**SCHEDA VALUTAZIONE GTS  
MESSA IN SICUREZZA TEMPORANEA POST-SISMA DI MANUFATTI EDILIZI**

CCR n. \_\_\_\_\_ Incarico n. \_\_\_\_\_ del \_\_\_\_\_ Scheda n° **01** del **26/09/2018**  
(Parte 1)

## RELAZIONE TECNICA

### ALLEGATA ALLA SCHEDA DI VALUTAZIONE DEL GTS DEL 26.09.2018

Particella: 302

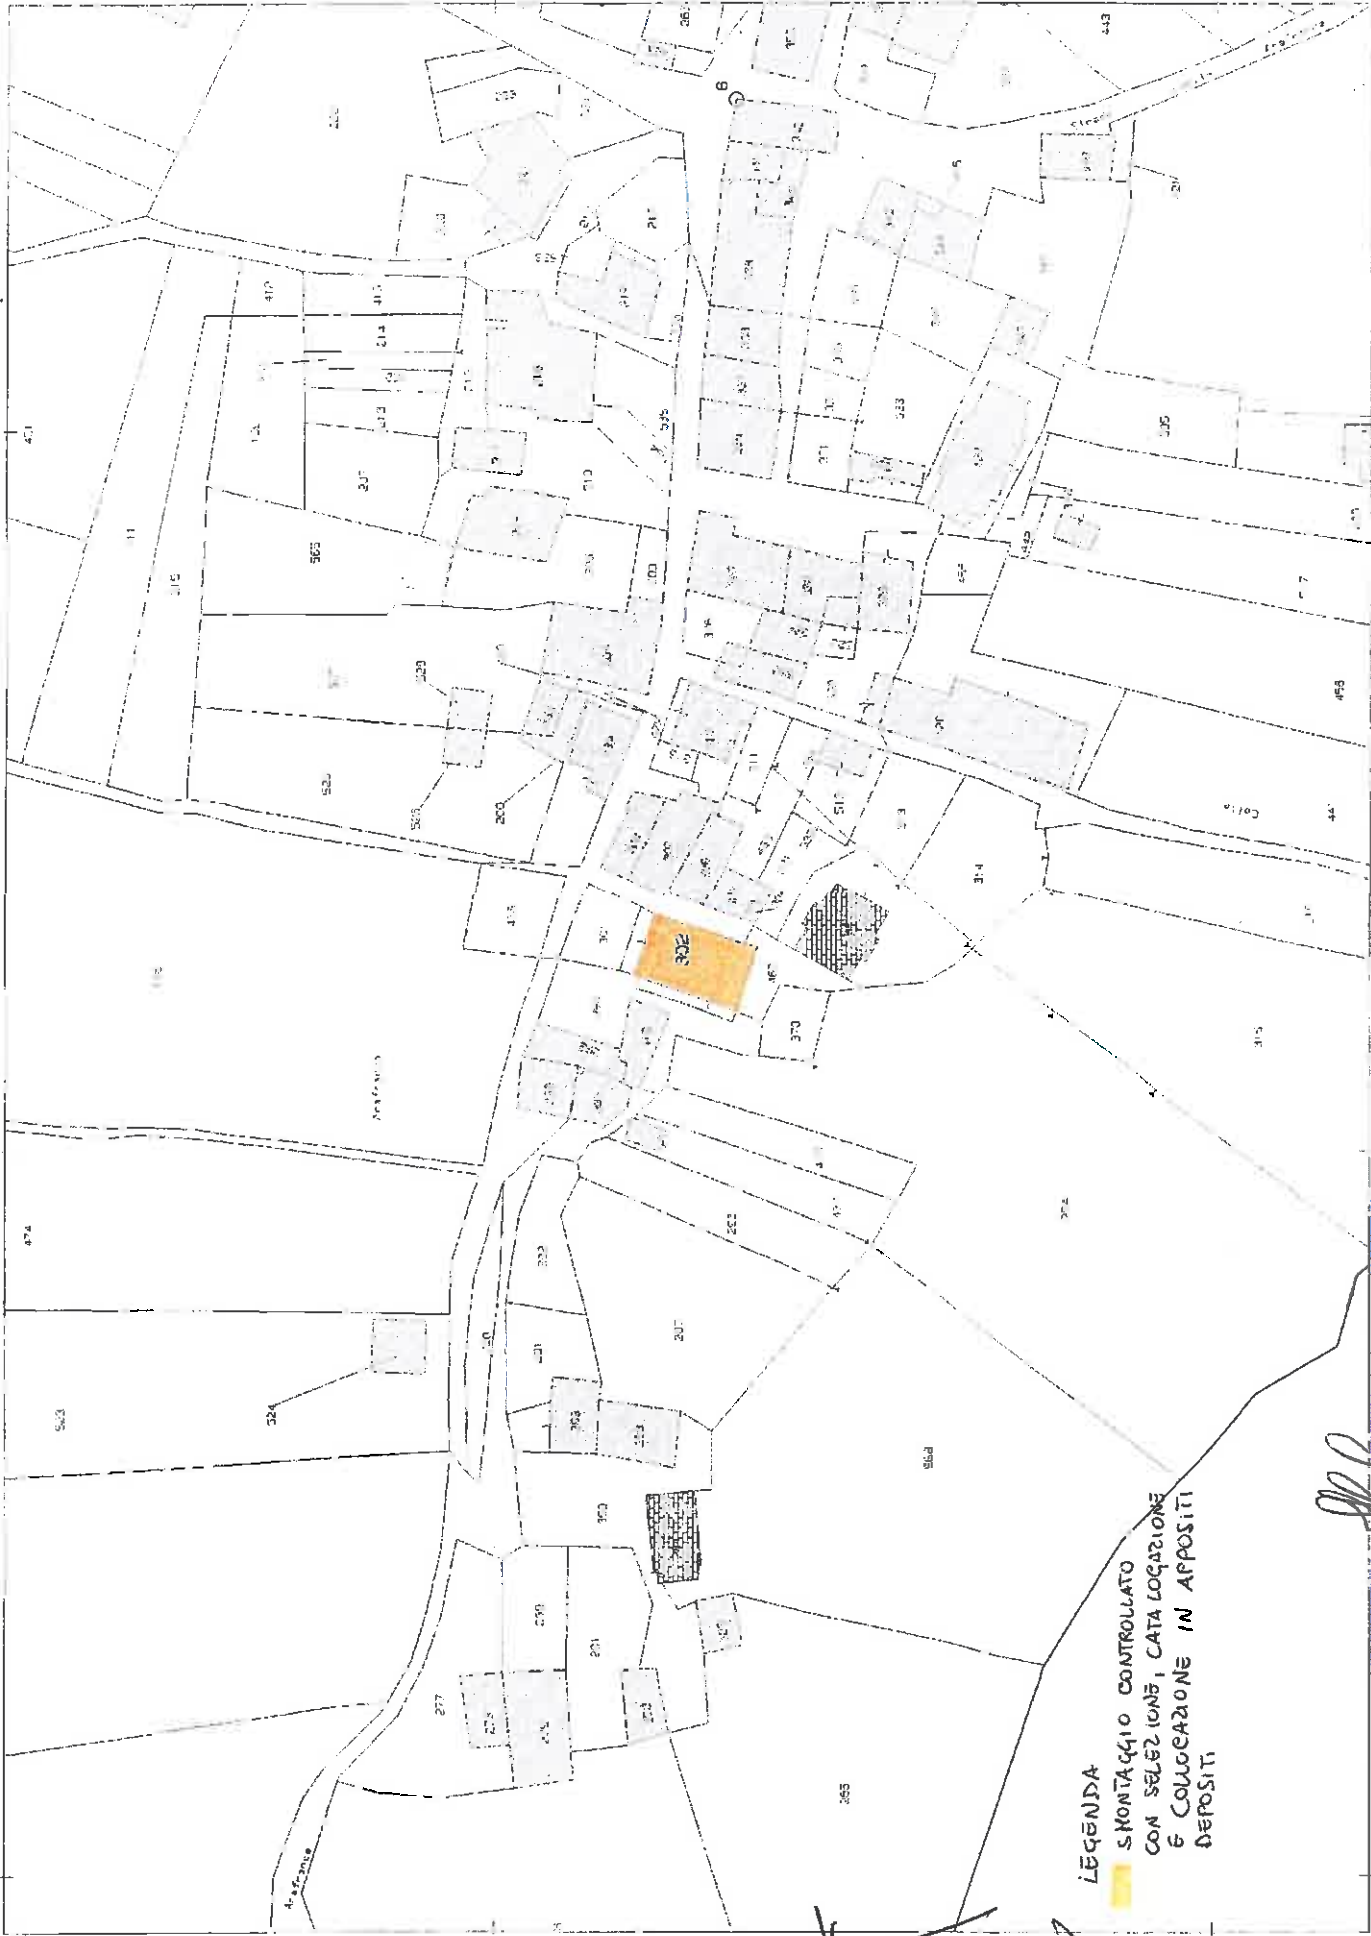
- p.lla 302 smontaggio controllato con selezione, catalogazione e collocazione in appositi depositi.

Questo GTS viste le prescrizioni dettate dal MIBAC, analizzati gli interventi proposti e verificato lo stato del danno dei singoli fabbricati CONFERMA, sostanzialmente, l'intervento prescritto dallo stesso MIBAC, come meglio specificato nella tabella che segue:

FOGLIO	PARTICELLE	TIPOLOGIA DI INTERVENTO PRESCRITTO DAL MIBAC
129	302	Edificio da trattare come "B": smontaggio controllato con selezione, catalogazione e collocazione in appositi depositi
